# 川内1号機 緊急時対策棟接続工事設工認に係る確認事項に関する回答

資料(2)

図 1 主配管のサポート支持位置

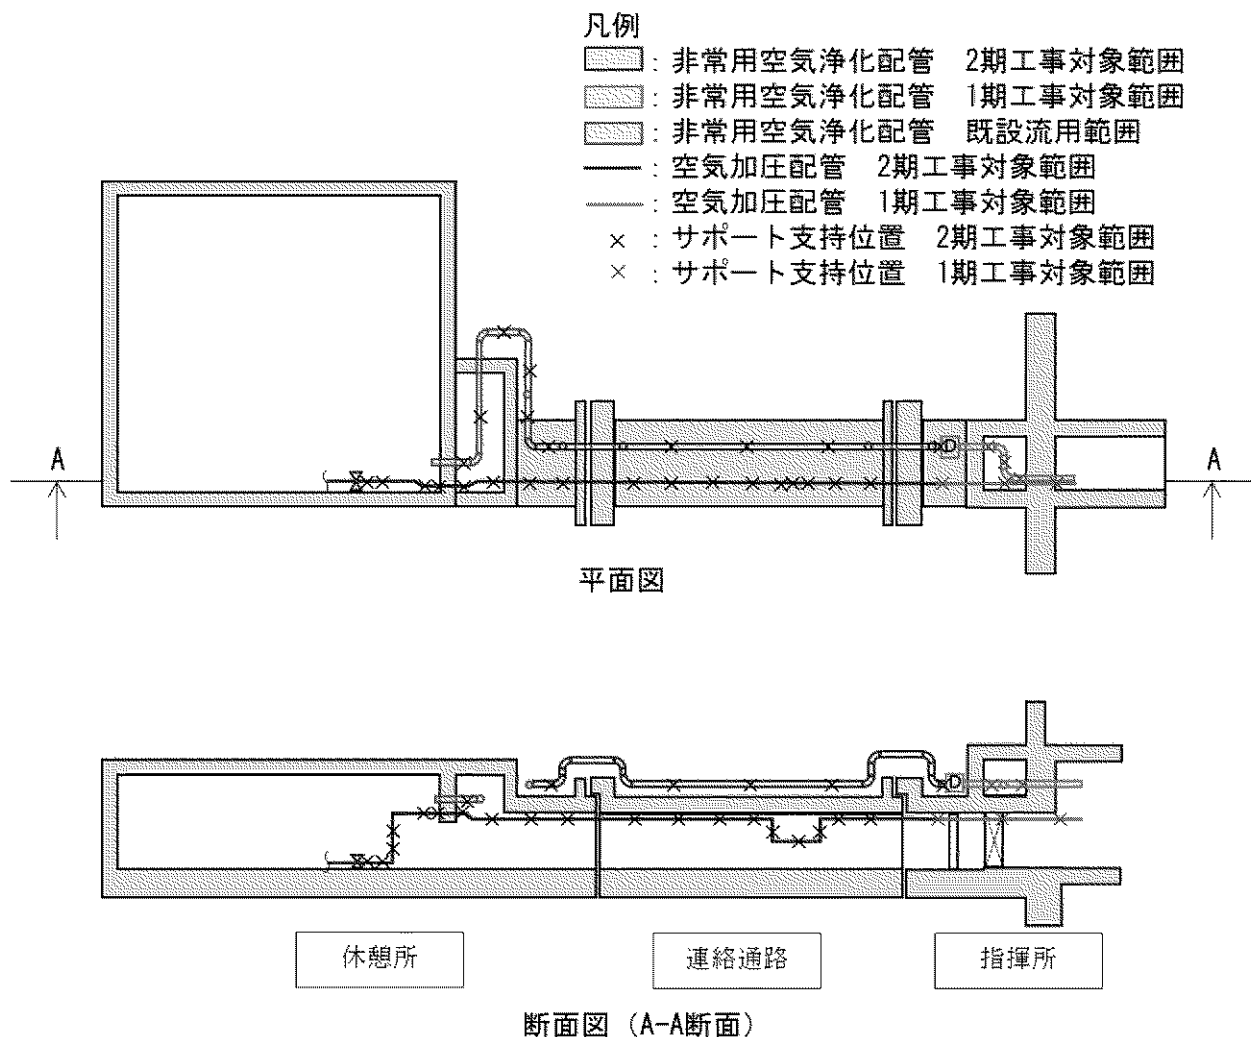
No.	対象資料	ページ	事実確認事項	回答
1	添付資料9全般	—	連絡通路を跨ぐ機器、配管系の申請設備について、連絡通路内の支持する箇所(位置)、設計に用いるFRS及び建屋間相対変位の設定等について説明すること。また、添付資料9-13-1(地震応答解析を見ると、 $S_s-1H-NS$ 方向( $-\sigma$ )地震動のケースでは、誘発上下動モデルを用いて、連絡通路基礎版が浮き上がる場合の検討を実施しているが、誘発上下動が連絡通路内の申請設備に与える(床応答スベクトルへの)影響について説明すること。	<p>【今回コメント回答】</p> <ul style="list-style-type: none"> <li>・本申請では換気設備の配管(非常用空気浄化配管及び空気加圧配管)が申請対象であるため、当該配管の支持する箇所、設計に用いるFRS及び建屋間相対変位の設定等について、別紙1に示す。</li> <li>・誘発上下動を考慮する<math>S_s-1H-NS</math>方向の<math>-\sigma</math>のケースについて、鉛直(V)方向のFRS(拡幅なし)を作成し、基本ケースのFRS(拡幅あり)と比較したものを、別紙2に示す。</li> </ul>
2	添付資料9全般	—	連絡通路について、設置許可時と本設工認申請における設計上の差異(重量、剛性、地盤条件、地下水位の設定等)について説明すること。また、差異がある場合は設置許可時における基礎地盤安定性評価等に影響を与えないことを説明すること。	連絡通路について、設置許可時との設計上の差異を整理し、影響がないことを説明する予定としております。
3	添付資料9全般	—	連絡通路の地盤支持性能について、極限支持力度の設定の根拠及び考え方について説明すること。	連絡通路の耐震評価で用いる極限支持力度の設定根拠について、補足説明資料を用いて説明する予定としております。
4	添付資料9全般	—	指揮所の遮へい体の撤去について、工事の方法を詳細に説明するとともに、既工認(新緊対棟)の耐震設計に影響を与えないことを説明すること。	遮蔽体の撤去について、資料を準備中であり、工事の方法、既工認への影響(建屋の剛性、質点重量の減割合)を説明する予定としております。

主配管のサポート支持位置は図 1 に示す通りである。
